Rapport d'installation électrique domestique à basse tension et à très basse tension

Référence: 004-20260914-03	Date du contrôle: 14/09/2026
Inspecteur: 004

Nom de propriétaire:	Inconnu	Code EAN:	Inconnu
Adresse d'installation:	Koopliedenstraat 55 bus 26 of 3E5, 1000 - Brussel	Numéro compteur(s):	Inconnu
		Gestionnaire de réseau de distribution:	Sibelga
Date de mise en service de l'installation:	☐ Avant le 01/10/1981 ☒ Entre le 01/10/1981 et 01/06/2020 ☐ Depuis le 01/06/2020		
Type d'installation:	☒ Unité résidentielle ☐ Installation PV ☐ Batterie ☐ Borne de recharge

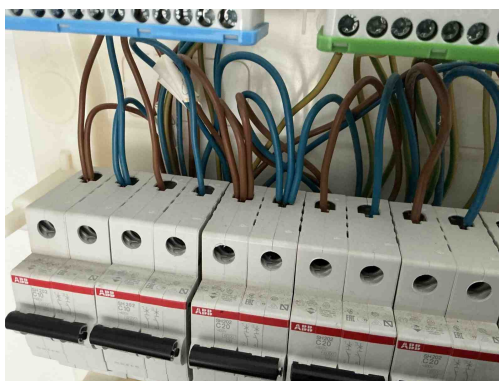
B17 - La tension d'alimentation n'est pas indiquée sur chaque tableau. (Livre 1 : 3.1.3.3)

Remarque: E.a. tableau 1

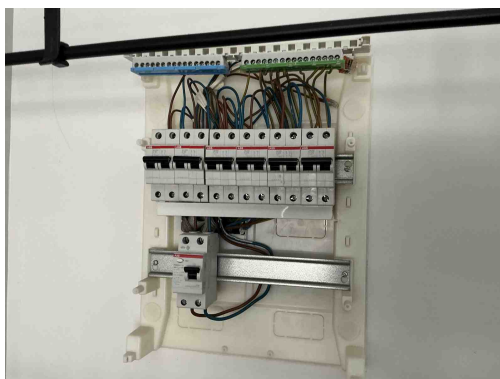
T21 - Le matériel électrique n'est pas installé conformément aux prescriptions du fabricant ou aux règles de l'art. (Livre 1 : 1.4.1.3)

Remarque: E.a. tableau 1 / 3 sections dans un même point de raccordement
